Modulo per la presentazione delle osservazioni per i piani/programmi/progetti sottoposti a procedimenti di valutazione ambientale di competenza statale

X Valutazione di Impatto Ambientale (VIA) – art.24 co.3 D.Lgs.152/2006 e s.m.i.

in qualità di Sindaco e Legale rappresentante del Comune di Sassinoro

ID: Codice procedura (ID_VIP/ID_MATTM) 8610 Progetto di un impianto eolico denominato "Colle Marco", costituito da n° 6 aerogeneratori per una potenza massima complessiva di 39,60 MW, da realizzarsi nei comuni di Morcone (BN) e Pontelandolfo (BN). Valutazione Impatto Ambientale (PNIEC-PNRR) Codice procedura 8610

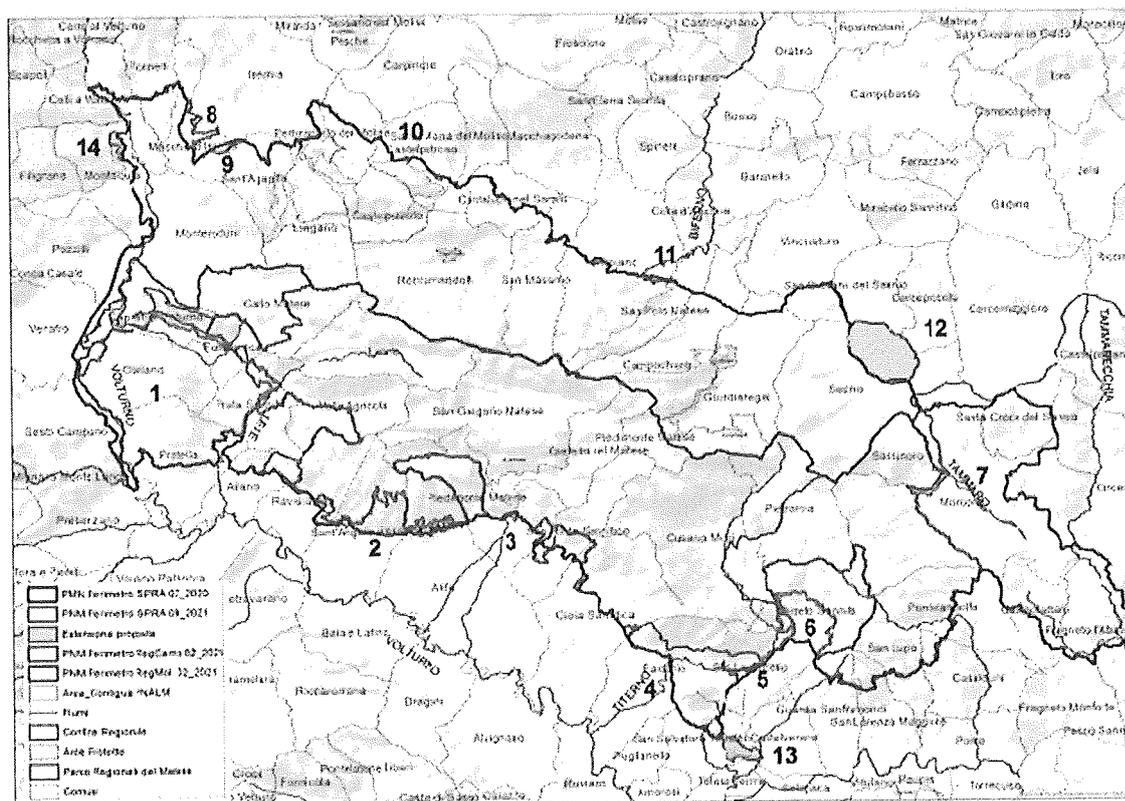
- dai confini individuati da ISPRA (Comune di Sassinoro) gli aerogeneratori disterebbero meno di 2 KM
- ISPRA evidenzia, proprio per l'area in cui si prevede di installare gli aerogeneratori, che potrebbe essere considerata come area contigua, come proposto anche dalla Provincia di Benevento (il 17.12.2020).

E' evidente come, pur non essendo ad oggi perfezionato l'iter attuativo del Parco Nazionale del Matese, la documentazione tecnica predisposta a tal fine certifica formalmente i pregi ed i requisiti che ne richiedono l'inserimento in area protetta.

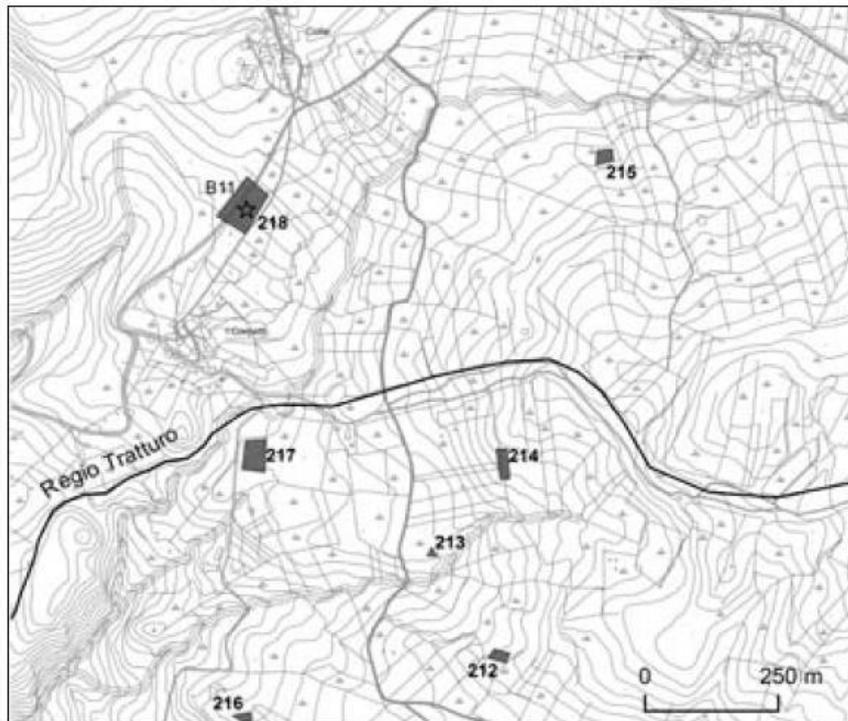
La presenza dei giganteschi aerogeneratori viene autovalutata quale cagionevole di impatto visivo "medio" (pag. 151 di 152), **MENO DI UN CARTELLONE PUBBLICITARIO!**

L'altezza massima delle pale (Altezza del palo+altezza di una pala del rotore che si pone in verticale durante il suo movimento) è di 200 metri. Non risulta valutato il **RISCHIO DI CADUTA SUL TRATTURO, CHE AD OGNI EFFETTO È UNA STRADA PERCORRIBILE DA PEDONI ED ANIMALI.**
